Wettbewerb zur Erlangung von Entwürfen zur Gestaltung einer öffentlichen Anlage in der "Huzlen" in Volketswil = Soumission de concours d'un parc public au lieu-dit "Huzlen" (au nord-ouest de Volketswil) = Competition for the obtention of proposals for t...

Wettbewerb zur Erlangung von Entwürfen zur Gestaltung einer öffentlichen Anlage in der «Huzlen» in Volketswil

Aus dem Bericht des Preisgerichtes

Plan und Modell des Projektes im 1. Rang. Verfasser: H. Eberli und F. Weber, Architekten, Zürich.

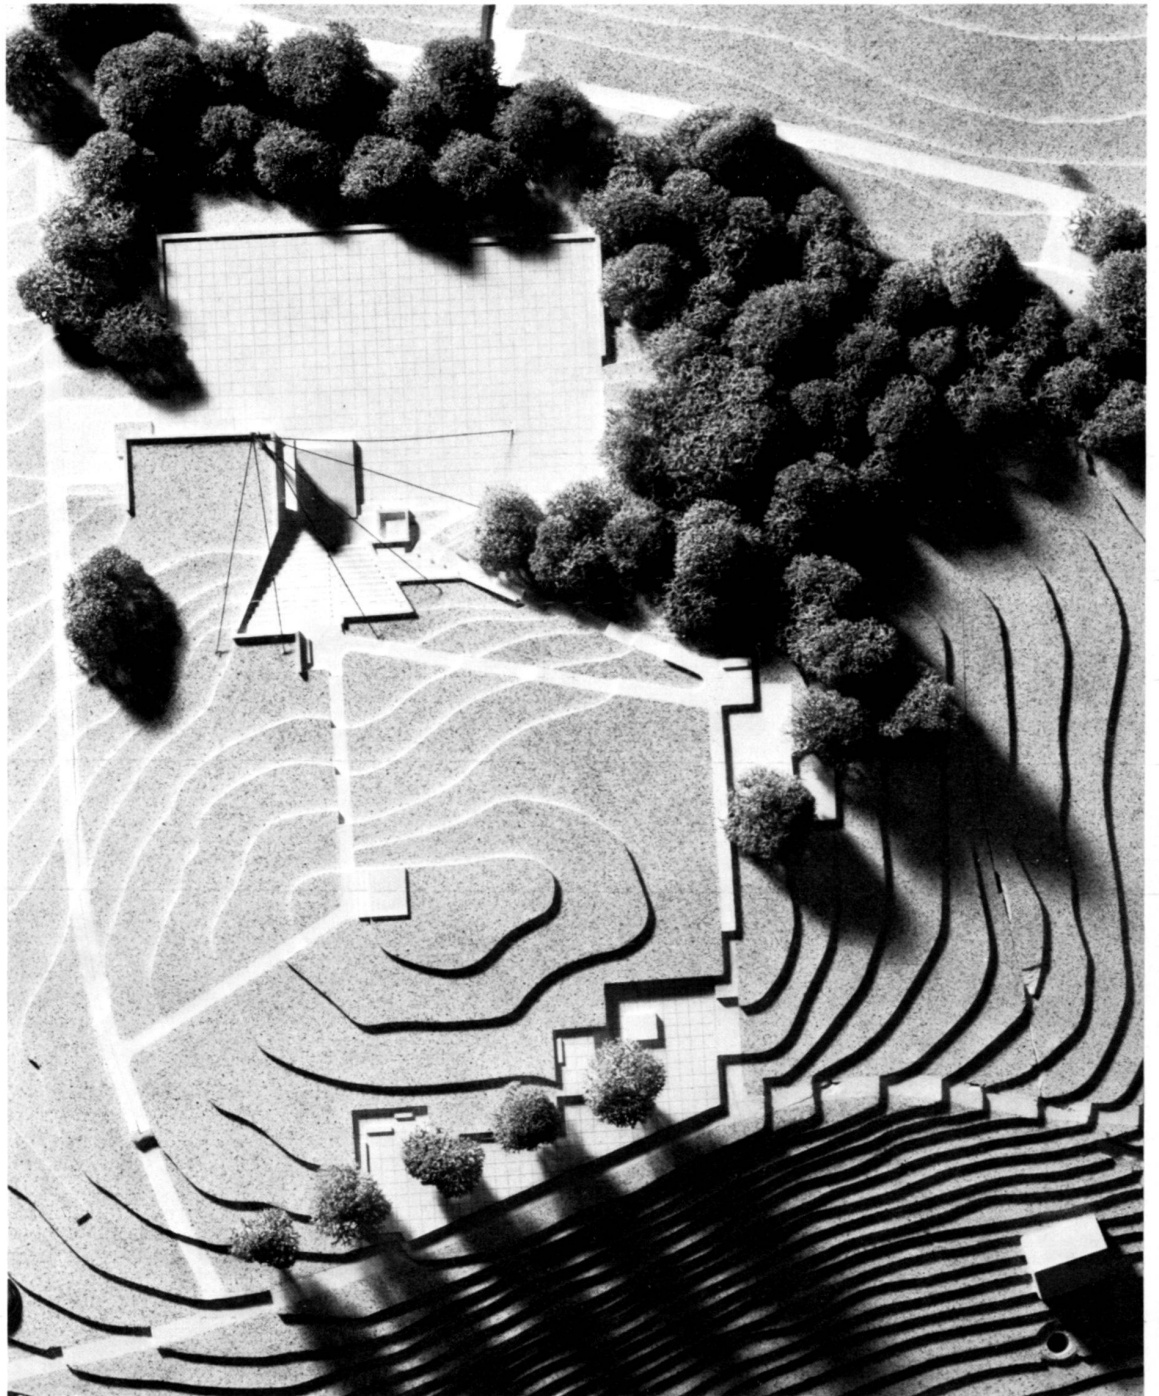
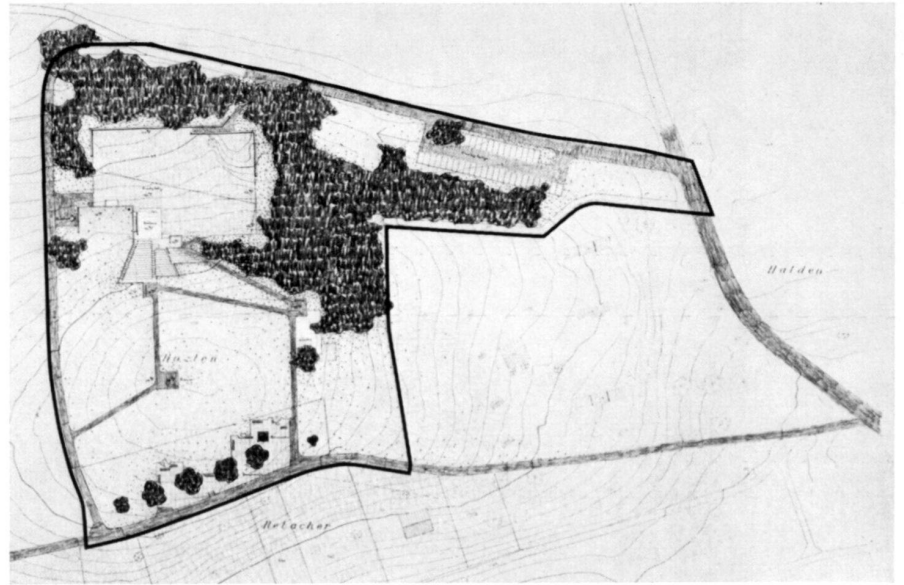
Der Verfasser dieser Arbeit trennt die Anlage in eine Aussichts- und Ruhezone unter den grossen Linden und in eine Fest- und Theaterzone im Hinterhang. Dadurch wird die erstrebenswerte vielseitige Verwendung ermöglicht, ohne zu gegenseitigen Störungen zu führen. Vorteilhaft ist die zeltartige Ueberdeckung des 400 Personen fassenden Rampentheaters mit Bühne gegen die Unbill des Wetters. Auch positiv zu bewerten ist der «grosse Festplatz», zirka 70 x 50 m, welcher im Sommer und im Winter zur Mehrzweck-Verwendung dienen kann (Eisfeld, Spielplatz mit Hartbelag usw.). Die schwenkbare Wand, welche als Schall- und Projektionswand Verwendung findet, darf hervorzuheben werden.

Das einfache und zweckmässig konzipierte Gebäude, welches überdeckt ist, tritt wenig in Erscheinung. Die Anlieferung ist gewährleistet. Die Bepflanzung oder Aufforstung nördlich des grossen Hartplatzes ist in diesem Fall erwünscht. Wenig überzeugend sind die Wegführungen, ein bequemer Rundweg fehlt.

Der August-Feuerplatz ist etwas dominierend. Die Aussichts- und Ruheterrasse ist grosszügig dimensioniert; in der Gestaltung bei den alten Linden wirkt sie etwas unbestimmt und hart. Der Laufbrunnen ist einfach gehalten. Die Kleinkinderspielfläche sind am geeigneten Ort vorgesehen.

Die etappenweise Realisierung ist ohne Schwierigkeiten zu bewerkstelligen. Durch die Vielfalt der Vorschläge darf das Projekt als gute Grundlage zur Lösung der gestellten Aufgabe gewertet werden.

The author of this project separates the facility into a zone of rest commanding a view under the large lime trees and a festival and theatre zone on the back slope. This enables the desirable flexibility in use to be achieved without causing mutual interference.

An advantage is the tent-type covering of the ramp theatre holding 400 persons against the weather. The «large festival space» of about 70 x 50 m also merits positive assessment; in summer and in winter it may have different uses (ice-rink, playground with a hard surface etc.)

The swinging wall used as a sound and projection wall may be particularly mentioned.

The simple and advantageously conceived building, which is covered, is inconspicuous. The delivery of supplies is ensured. In this case planting or reafforestation to the north of the large hard-surfaced area is desirable. The layout of foot-paths is not very impressive; a large circular route is missing.

The August bonfire site is somewhat dominating. The terrace commanding a view and inviting for rest is generously dimensioned; its design near the old lime trees appears somewhat undefined and hard. The fountain is of simple design.

The playgrounds for the very young are provided in the right place.

The realization in stages can be effected without difficulties.

The variety of proposals makes the project a good basis for the solution of the assignment given.

Modell des Projektes im 2. Rang. Verfasser: Hermann Massler, dipl. Architekt ETH/SIA, Zürich.

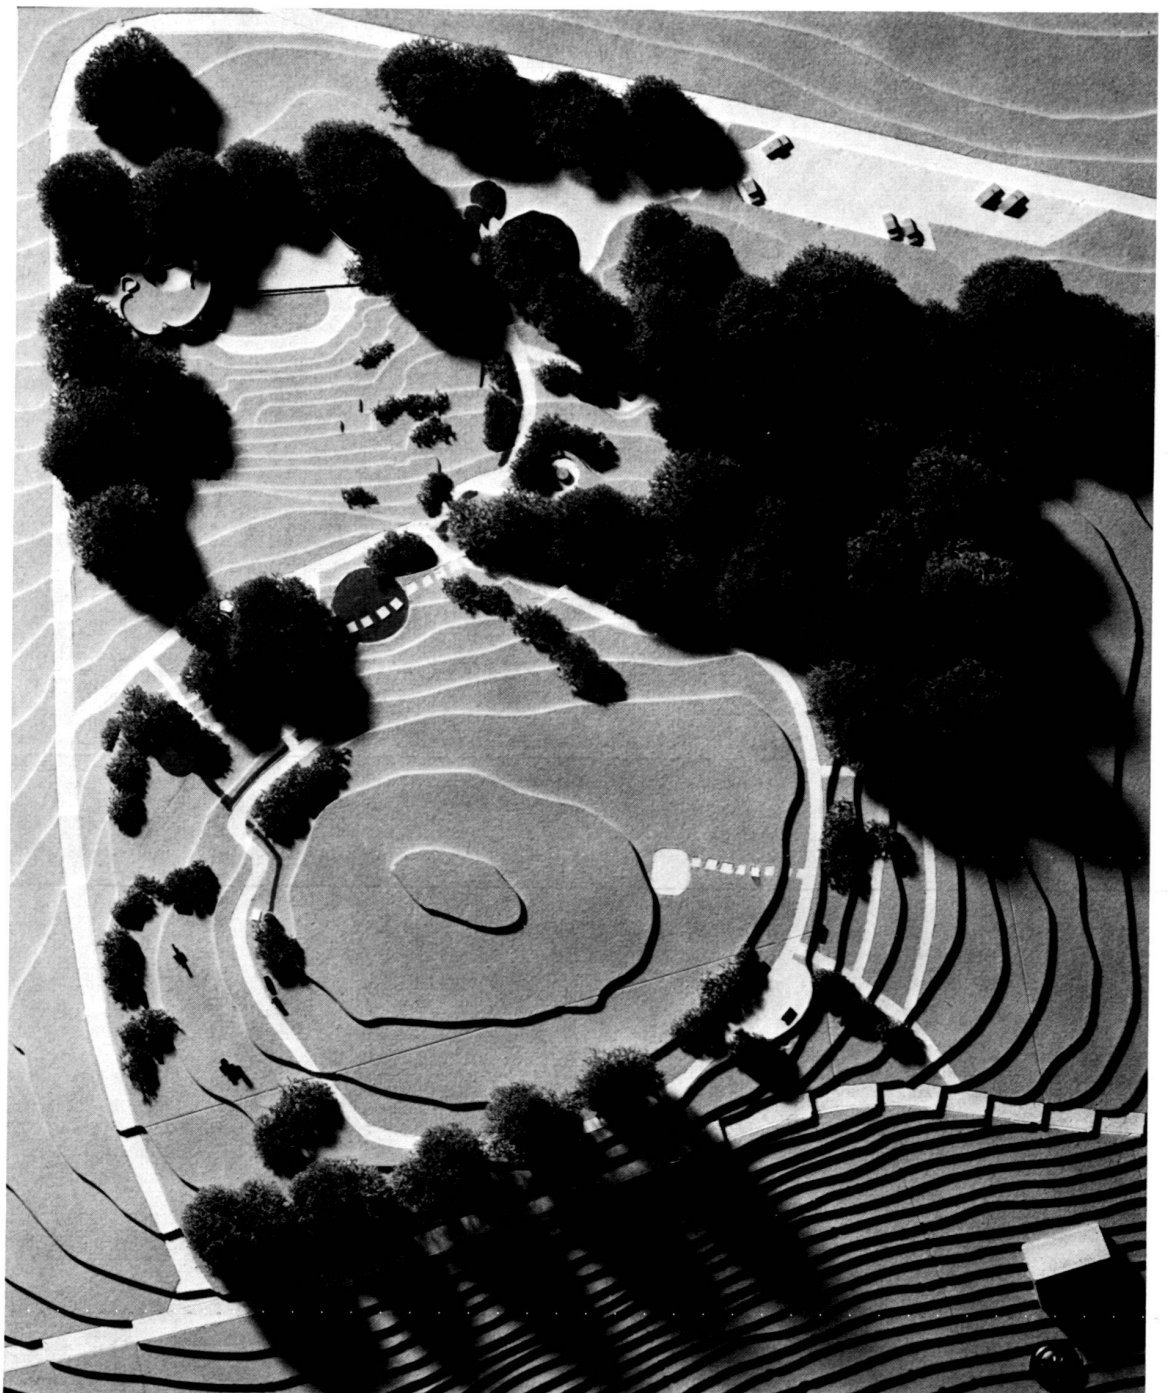
Der sowohl gestalterisch wie auch funktionell sehr gut studierte Entwurf überrascht durch eine bestechende Einfachheit und zeigt einen eindeutigen Willen in der massstäblich geschickten Konzentration der baulichen Anlagen und im zielstrebig Erhalten bestehender Landschaftspartien. Die Orientierung der ansteigenden Stufenanlage gegen Süden, mit Blick in die silhouettenreiche Landschaft, kann in der vorgetragenen Art gefallen und bringt verschiedene Vorteile:

dern dient auch dem Verweilen und dem beschaulichen Erholen zu jeder Zeit.

— Der ohne baulichen Eingriff in seiner natürlichen topographischen Form erhaltene Hinterhang bildet im optischen Zusammenhang mit dem Dürrenbachtälchen und dem schönen Horizont des Hochrheins eine weiträumige Parklandschaft.

— Im Winter bleibt dieser Hang den Kindern zum Schlitteln und Skifahren.

— Die Möglichkeit einer Realisierung in einfachen und schon zu Beginn wirksamen Etappen ist zu begrüssen.

Das Projekt ist mit viel Einfühlung bearbeitet und zeigt im Detail interessante Vorschläge:

— Die variierende Breite der Sitzstufen und deren Uebergang in seitliche Bestuhlungsterrassen ist geschickt und dient einer vielseitigen Nutzung.

— Das Wasserspiel liegt schön plaziert zwischen dem ansteigenden Erschliessungssträsschen und der Stufenanlage.

— Der Panoramatafel ist ein besonderer Ort im oberen Teil der Anlage zugewiesen; die vorgelagerten Bäume geben dem Ausblick Tiefe.

— Der Wechsel von Sitzgruppen, Kleinkinderanlagen, Feuerstellen, Spieltischen und Bocciabahn usw. ist ansprechend und alle Anlagen profitieren im Schatten der Bäume von der schönen Fernsicht.

— Die Konzentration aller verlangten Betriebsräume unter den Sitzstufen ist betrieblich zweckmässig.

— Die vorhandenen Rampen nehmen Rücksicht auf Gehbehinderte und Frauen mit Kinderwagen.

— Der Vorschlag einer Bühne mit versetzbaren Rückelementen ist denkbar und die aufgezeigten Möglichkeiten zur Nutzung des Theaters bei unterschiedlicher Besucherzahl wohl überlegt.

— Als empfindlicher Nachteil müssen allerdings die akustischen und optischen Immissionen aus dem Dorfkern gewertet werden.

Durch die gute, etappenweise Durchführbarkeit und das Zusammenlegen aller baulichen Massnahmen darf das Projekt als wirtschaftlich bezeichnet werden.

Modell des Projektes im 4. Rang. Verfasser: Alfred Altherr, Architekt BSA/SIA, Forch-Zürich.

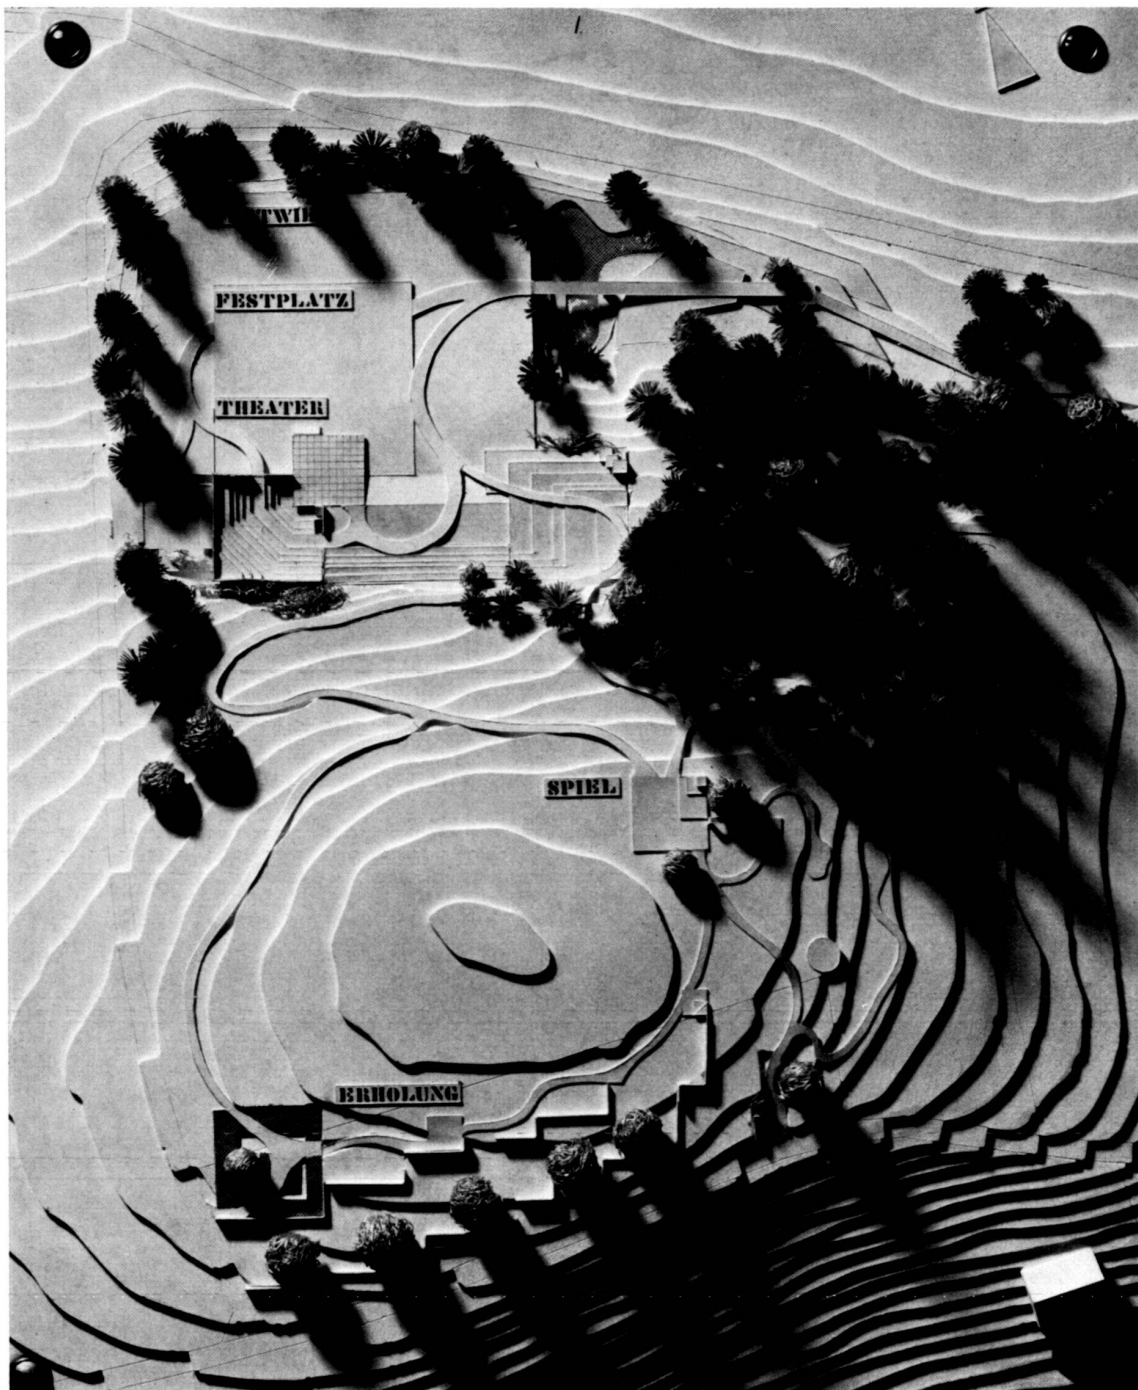
Der Projektverfasser versucht allen Forderungen des Programms gerecht zu werden. Er kombiniert Theater, Festplatz und Festwiese zu einer allerdings nicht in allen Teilen befriedigenden Mehrzweckanlage. Die Lage hierfür ist richtig an der leicht zugänglichen Nordwestecke des Areals gewählt. Die Bühne hat keine Einwandung und liegt diagonal vor den Zuschauern, die Sicht ist deshalb trotz der bis 3,5 m hohen Aufschüttung selbst für kleine Anlässe nicht ideal. Die Erweiterung des Zuschauertraumes auf 2000 Plätze ist möglich, das Areal ist jedoch flach.

Der obere Teil der Anlage ist richtig in Zonen für Erholung und Spiel getrennt und zweckmässig angeordnet. Der Platz unter den Linden ist talwärts in Höhe und Grundriss abgesetzten Stützmauern gefasst, die grösstenteils als Sitzmauern ausgebildet sind. Obwohl die intensive Nutzung des Raumes unter den Linden erwünscht ist, kann der Vorschlag gestalterisch nicht befriedigen.

Der Spielplatz liegt in Beziehung zu den anderen Anlageteilen am richtigen Standort und weist einige interessante Gestaltungselemente auf.

Das Projekt ist sauber durchgearbeitet, es ist landschaftlich vertretbar, und abgesehen von den beschriebenen Fehlern handelt es sich um eine ausgereifte Lösung.

Plan und Modell des Projektes im 5. Rang. Verfasser: Willi Neukom, Garten- und Landschaftsarchitekt BSG/SWB, Zürich. Sämtliche Plan- und Modellaufnahmen: Peter Morf, Zürich.

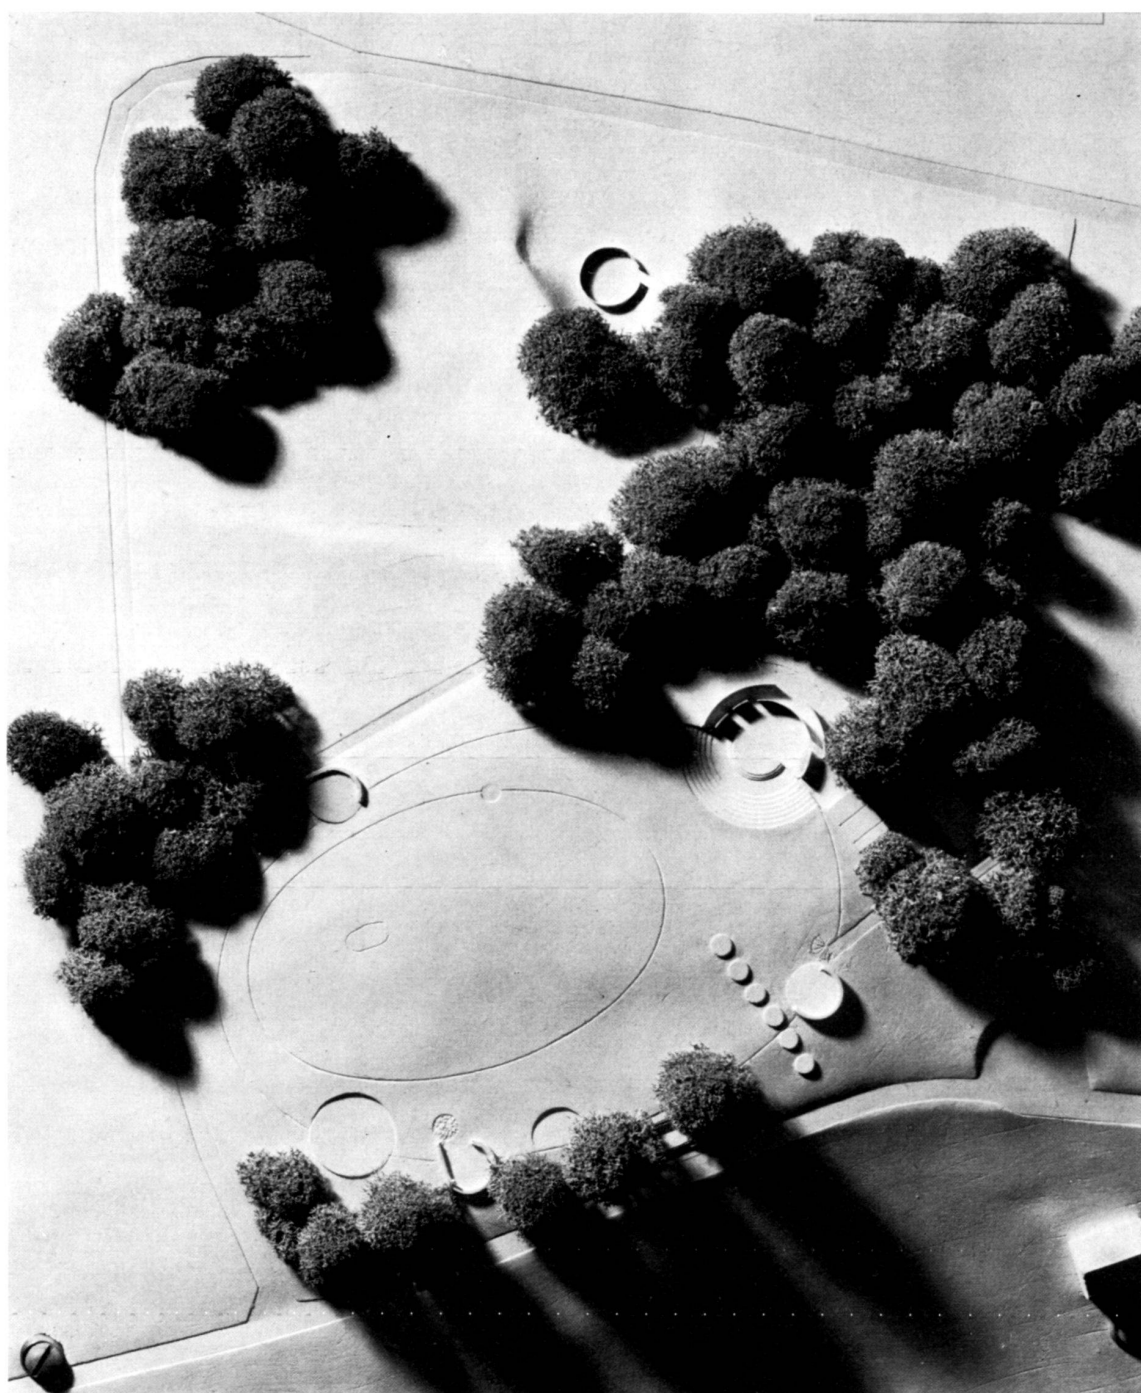
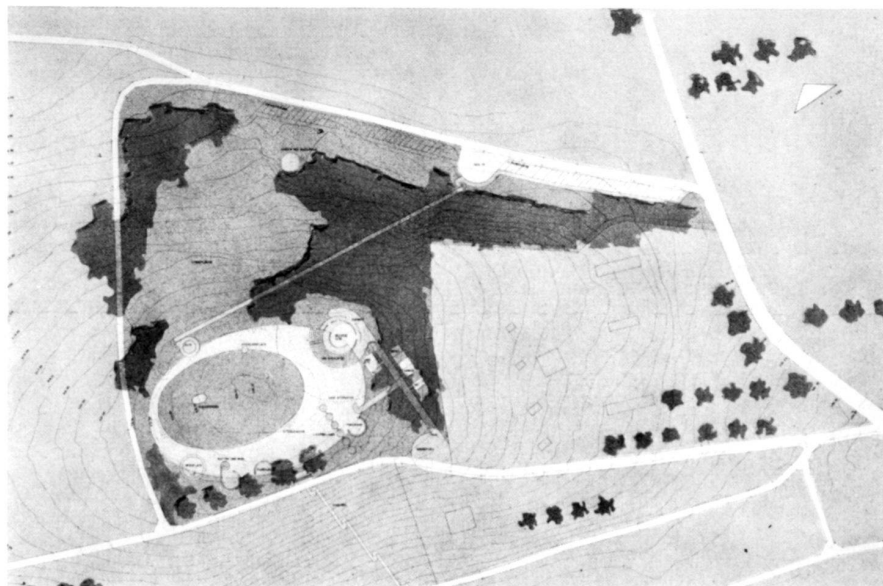
Die zum Teil etwas starr wirkende Anlage wird durch Baumgruppen in zwei ineinanderfliessende schöne Landschaftsräume gegliedert. Die Markierung der Anlage nach Norden, Westen und Osten ist gut gelöst. Nur zwei Fussgängerzugänge sind knapp, beide führen zudem über Treppen. Jener vom Parkplatz schnurgerade durch das Wäldchen wirkt monoton. Die Zufahrt zum und die Anordnung des Parkplatzes ist gut. Hingegen ist die Gehdistanz zwischen diesem und dem Festplatz zu gross. Der von Süden durch den alten Rebhang geführte Fussweg als zusätzliche Verbindung zur Anlage ist wertvoll. Die Anordnung der Ruheplätze, des Spiel- und Andachtplatzes, des Aussichtsplatzes mit Panoramatafel ist in konzentrierter Weise im Südteil der Anlage ansprechend gelöst. Der schematisch aus Rundbecken aneinandergereihte Laufbrunnen belebt die Anlage. Die Situierung des Augustfeuer-Platzes vermag zu genügen. Der um die Hügelkuppe geführte, rasengepflästerte Rundgang ist an sich gut, jedoch zu grossflächig und daher aufwendig. Die auf dem Rundgang angeordneten Sitzelemente sind praktisch. Die Placierung der Bühne und des 300-Sitzplätze-Zuschauertraumes ist in Anlehnung an das Wäldchen ansprechend vorgenommen. Die zugehörigen Bauten treten gegenüber Bühne und Bepflanzung zurück. Die am Nordhang angeordnete Liegefläche auf natürlichem Terrain ist grosszügig, aber bezüglich Exposition nicht unproblematisch. Sie erlaubt eine erweiterte Gestaltung und im Winter das Schlitteln und Skifahren. Der Vorschlag eines «Jardin des amoureux» ist originell. Im übrigen ist die Ausstattung für vielseitige Freizeitbetätigung im Freien für jung und alt etwas knapp ausgefallen. Infolge der Konzentration der Anlage in der südlichen Hälfte ist eine Realisierung in Etappen denkbar.

The somewhat rigid unit is articulated into two interlocking spatial units by means of groups of trees. The delimitation to the north, west and east is well conceived. Only two pedestrian approaches are insufficient, and both involve steps. The one leading from the parking lot straight through the little woods appears monotonous. The approach to and the layout of the parking lot are good. On the other hand, the walking distance between the lot and the festival site is excessive. The footpath from the south through the old vine slope as an additional connection with the facility is valuable. The arrangement of the rest areas, playground and open-air service site, of the space commanding the view which is provided with the panoramic panel is attractively concentrated in the southern portion. The fountain diagrammatically combined of circular basins enlivens the aspect. The location of the August bonfire site can be accepted. The circular path laid around the hilltop, covered with lawn, is good as such but too large and therefore costly. The seats arranged on the path are practical. The location of the stage and the auditorium for 300 is pleasantly close to the little woods. The associated buildings are inconspicuous in the presence of the stage and plants. The rest area arranged on the northern slope on natural ground is generous but not unproblematical in respect of exposure. It offers a widened articulation and, in winter, skiing and tobogganing. The proposal of a «lovers' garden» is original. Furthermore, the equipment for a variety of recreational activities in the open air for all ages is somewhat scant. Owing to the concentration of facilities in the southern half, realization in stages appears possible.

Wir halten demgegenüber das an 5. Stelle stehende Projekt, das einzige übrigens eines Landschaftsarchitekten in den Rängen, für eine der landschaftlichen Gesamtsituation besser Rechnung tragende Lösung.

Im übrigen ist erstaunlich, dass die raffinierte Verknüpfung des Theaters mit der Hügelkuppe im Projekt im 5. Rang, nicht wie sie es verdient, eine Würdigung fand. Diesbezüglich wird vergleichsweise im Projekt im 1. Rang — abgesehen von der Vergewaltigung des Hinterhangs — ein baulicher Riesenaufwand gefordert.
